改善箇所説明図

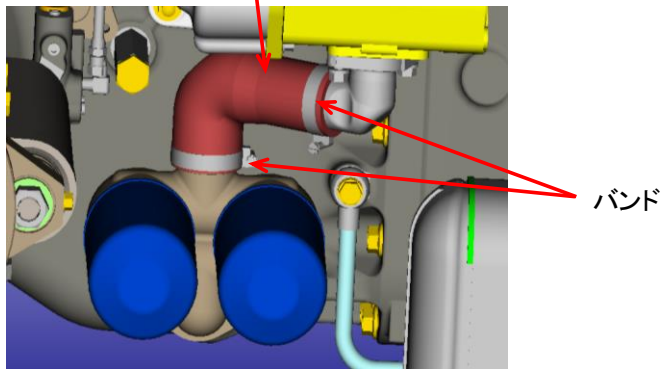
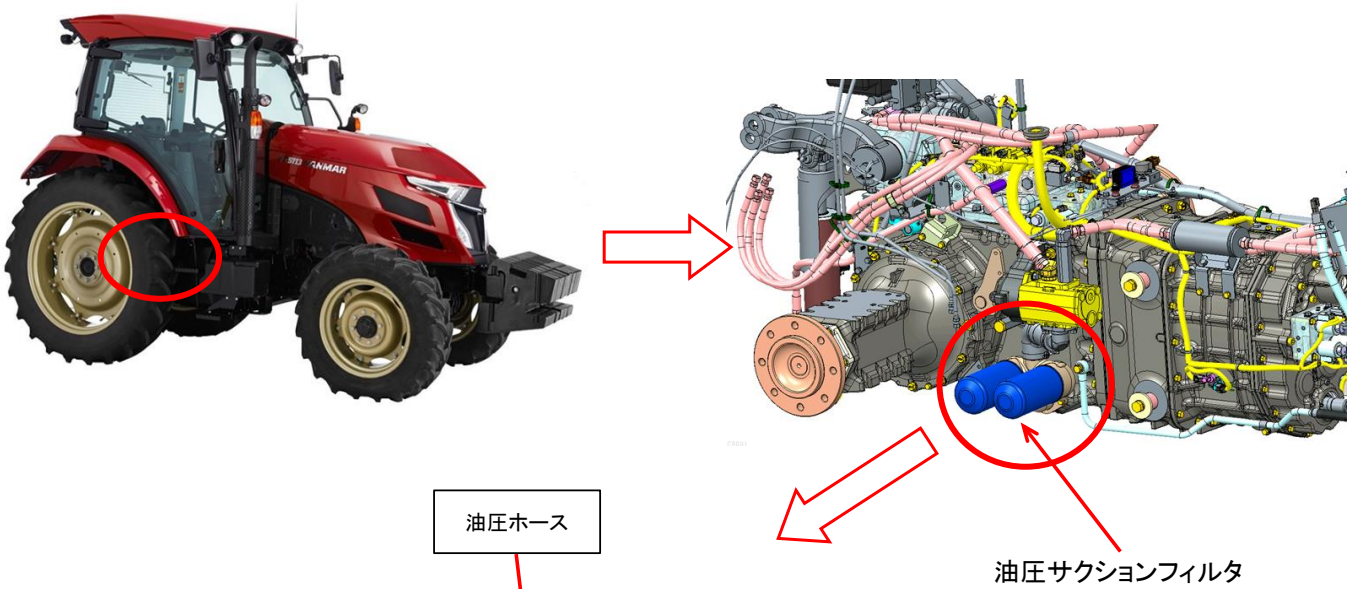
農耕トラクタの油圧回路において、油圧サクションフィルタ部ホースのホースバンドの締付けが不適切なため、ホースが過大に変形し亀裂が発生するものがある。そのため、そのままの状態で使用を続けると、エンジン振動等により亀裂が進行し、亀裂部より作動油がもれ、最悪の場合、走行不能となるおそれがある。

全車両、油圧ホースを新品に交換し、ホースバンドを適正に締付ける。

識別 油圧ホースに白マジック塗布
